Mission régionale d'autorité environnementale

**Avis délibéré sur le projet de centrale photovoltaïque au sol sur  
l'ancienne base aérienne de Grostenquin à Bistroff (57)  
porté par la Société par actions simplifiée (SAS) Centrale  
photovoltaïque de la base aérienne de Grostenquin**

| Objet de la demande                            | Construction d'une centrale photovoltaïque au sol sur l'ancienne base aérienne de Grostenquin |

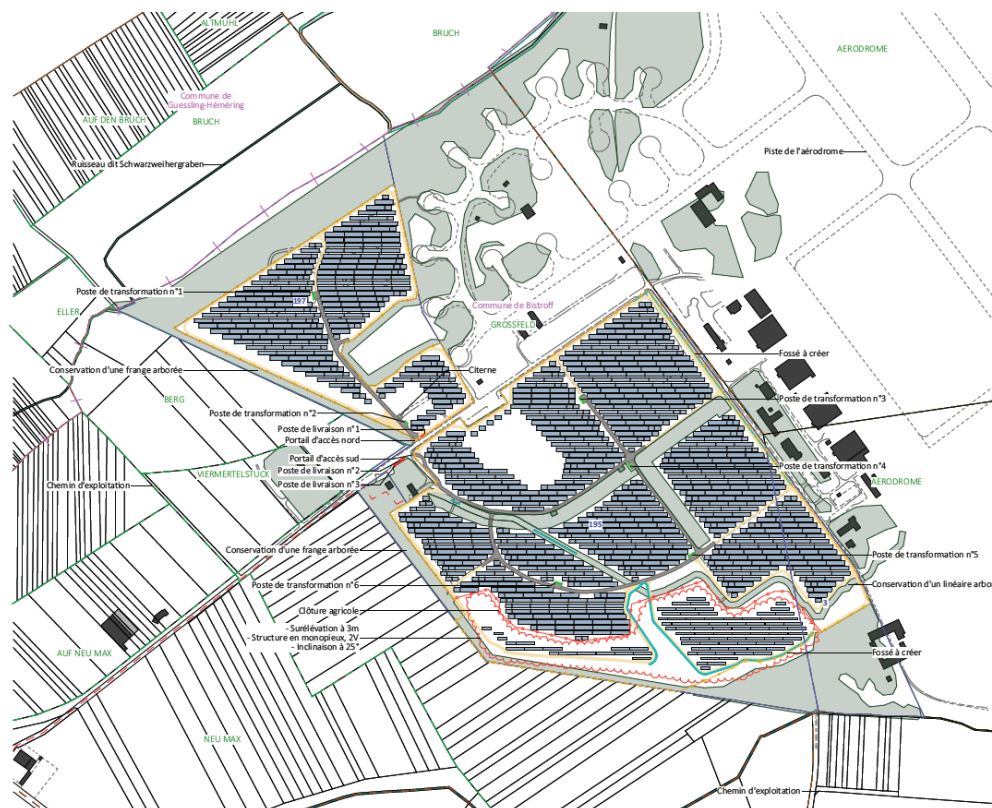
Le site est concerné par un déboisement d'environ 30 ha nécessaire en préalable à tous travaux. Les terrains étant propriétés du Ministère des Armées, une autorisation de défrichement au titre du Code forestier n'est pas nécessaire<sup>10</sup>.

Figure 4: Zones humides après expertise de terrain

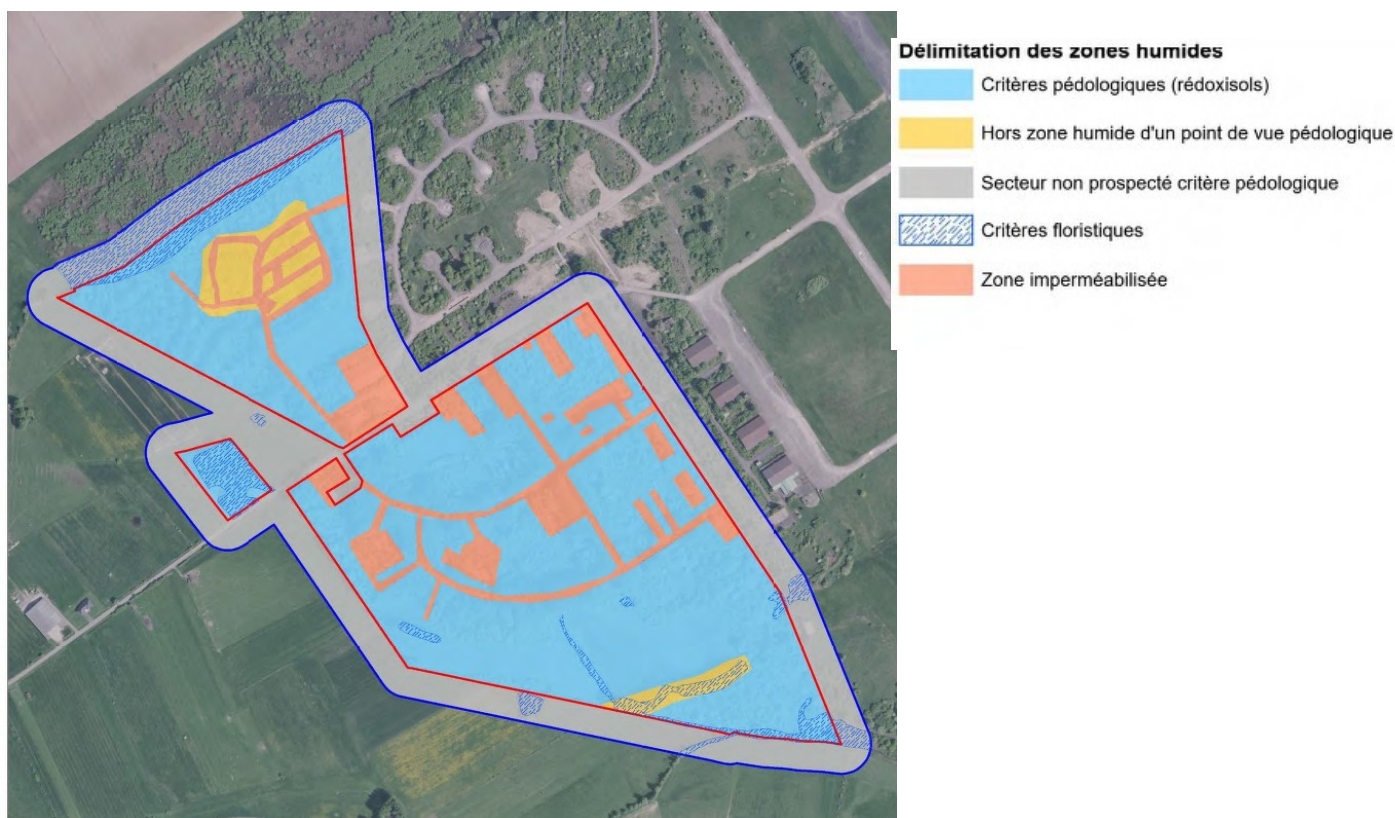
En recoupant les deux critères, la superficie totale est de 41,0 hectares de zones humides au sein de l'aire d'étude immédiate (figure 4). L'Ae estime donc que l'enjeu « zones humides » n'est pas modéré, comme indiqué dans le dossier, mais très fort puisque la quasi totalité de la surface consiste en une zone humide.

Les surfaces relevant des 5 points précédents n'ont pas été quantifiées dans le dossier, mais il y a donc de toute façon une très nette sous-estimation des surfaces de zones humides impactées, qui approche vraisemblablement les 41 ha.

***L'Ae recommande au pétitionnaire de comptabiliser la surface de zones humides impactée par le projet selon les 5 points du guide de la DREAL Grand Est indiqués précédemment et de prendre en compte cette surface pour appliquer les mesures d'évitement, de réduction et de compensation.***

***L'Ae recommande au pétitionnaire de reconsidérer le niveau d'enjeu pour les zones humides et de préciser la situation du projet au regard des zones humides remarquables du SDAGE Rhin – Meuse.***
